Ggst.: Vorhaben „Windpark Stanglalm“,  
UVP-Genehmigungsverfahren

# **FACHGUTACHTEN ZUR UVP**

## **„WINDPARK STANGLALM“**

### **LANDSCHAFT**

**Abbildung 8: Wirkzoneneinteilung Fachbericht; Wirkzone 1 rot, Wirkzone 2 gelb umrandet**

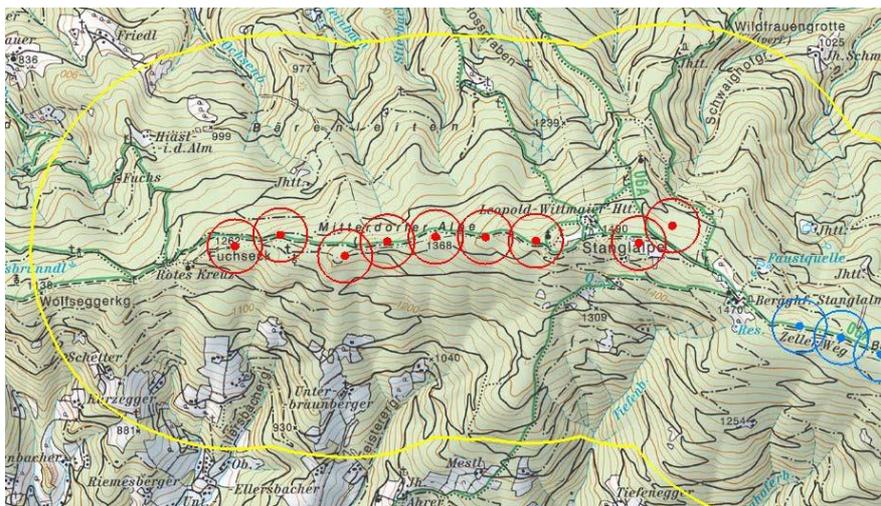
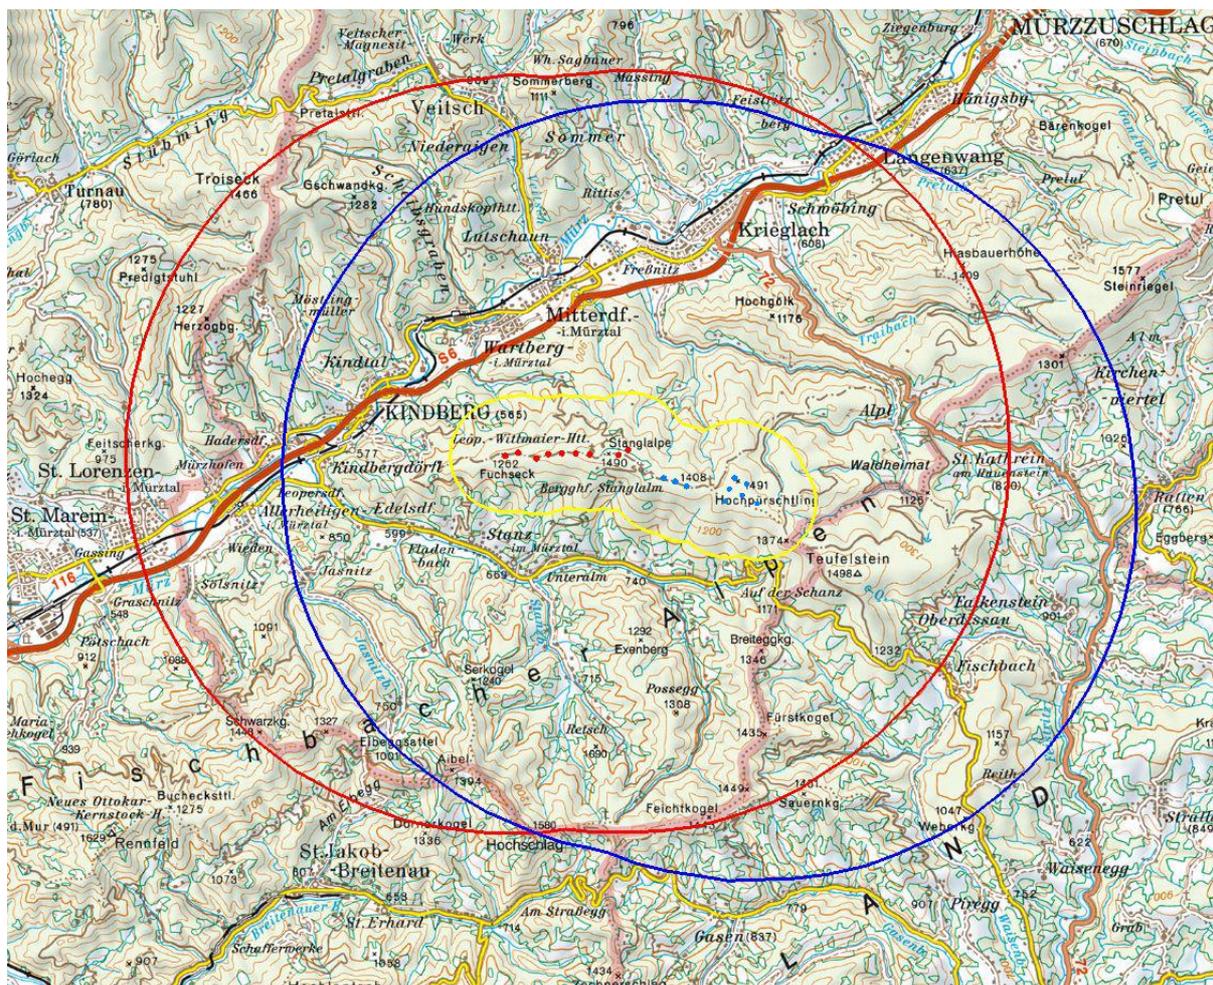
Die Festlegung des Untersuchungsraumes übernimmt das Konzept der visuellen Wirkzonen nach NOHL direkt und legt drei Wirkzonen (Wirkzone I – 0 – 200 m Entfernung; Wirkzone II: 200 m – 1,5 km; Wirkzone III: 1,5 km – 10 km) fest. Dabei findet in der Plandarstellung nur zum Teil (WZ1 und 3) eine Trennung zwischen zu beurteilendem Vorhaben und bestehendem Windpark Hochpürschtling statt, bei Beschreibung der Wirkzonen (Kap. 4.1.1 – 4.1.3) findet eine davon abweichende Vermischung statt (unter WZ 1 werden Vorhabensraum und WP Hochpürschtling zusammengefasst, bei WZ 2 wird abschließend festgehalten, dass ein Teil des WP Hochpürschtling in Zone 2 gelegen wäre, dieser jedoch zur Gänze in WZ2 gelegen ist).

Mangelnde Nachvollziehbarkeit, Transparenz und Plausibilität betreffen verstärkt auch die Darstellung und Bewertung der Wirkungsintensitäten des geplanten Vorhabens. Der vorliegende Fachbericht verwendet die Sensibilitätskriterien des IST-Zustandes zur Darstellung der Eingriffsintensität (wobei mit Ausnahme des Themenbereichs Erholung weitgehend unklar bleibt, welche Auswirkungen mit Ausnahme des Flächenverbrauchs, der z.B. als einziges Kriterium für Eingriffe in Eigenart und Landschaftscharakter einbezogen wird, überhaupt berücksichtigt werden, da im Text festgestellte Auswirkungen in der Bewertung „verschwinden“), und stülpt abschließend eine Bewertung der einzelnen Wirkzonen über dieses „System“, wobei unklar bleibt, woraus sich diese Bewertungen letzten Endes ergeben.

**Abb. 2:** Die Stärke der ästhetischen Beeinträchtigung von Windenergieanlagen nimmt mit der Entfernung hyperbelartig ab

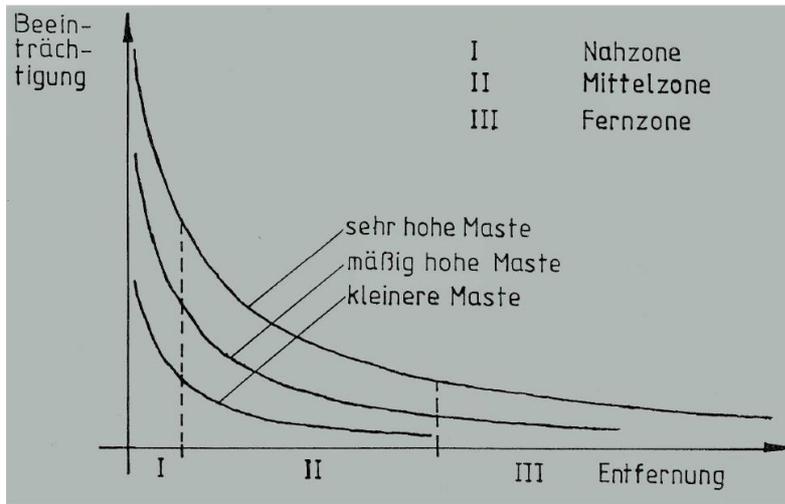
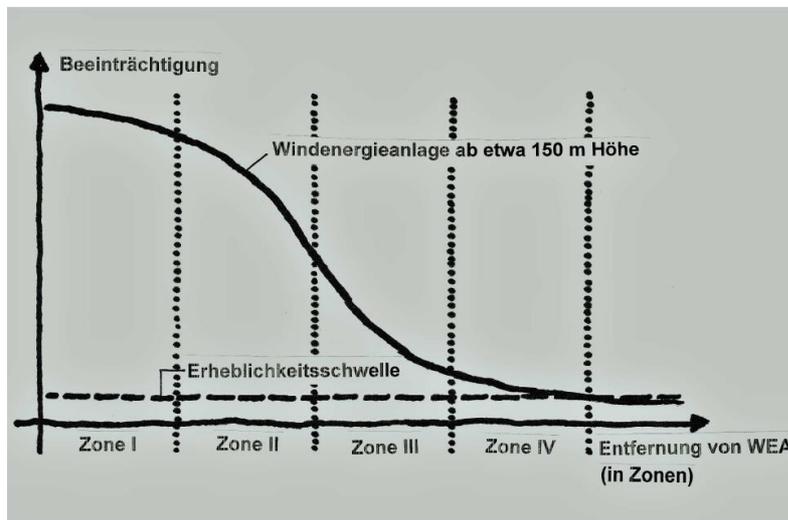
Dazu ist ergänzend anzumerken, dass bei konsequenter Anwendung des vom Verfasser herangezogenen Nohlschen Beeinträchtigungsmodells diesbezüglich Logikfehler ausmachbar wären.
